# 零部件采购价格协议

协议编号: HBZYXY-2021-056-01

## T5 项目技改报价

### SQX3000-6801101\_EX3000盆体变更通知

坐盆-SQX3000-6801101 版本D

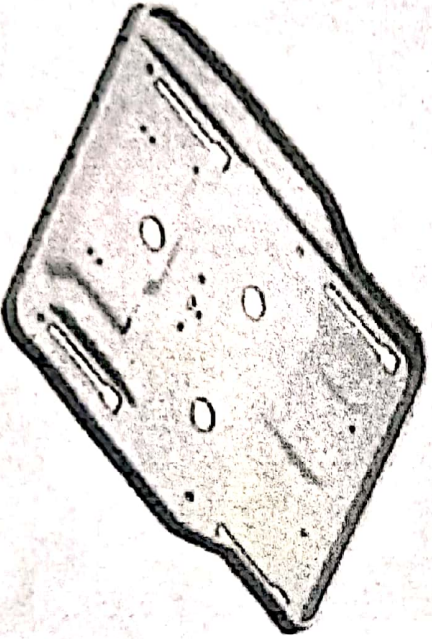
因雪汽汕德卡项目适配VDC阀，在现X3000盆体单侧增加凸起避让，如下图。涉及此盆体所有总成均发生变更。

请贵司按附件盆体最新数据修改成型模具，时间节点：汕德卡4档坐盆总成（带通风加热孔）6月15日需求样件3个；6月底实现批量。

后续研发ECN发放（传达到西安工厂、河北工厂），将图纸、检查基准书等相关文件一并更新。
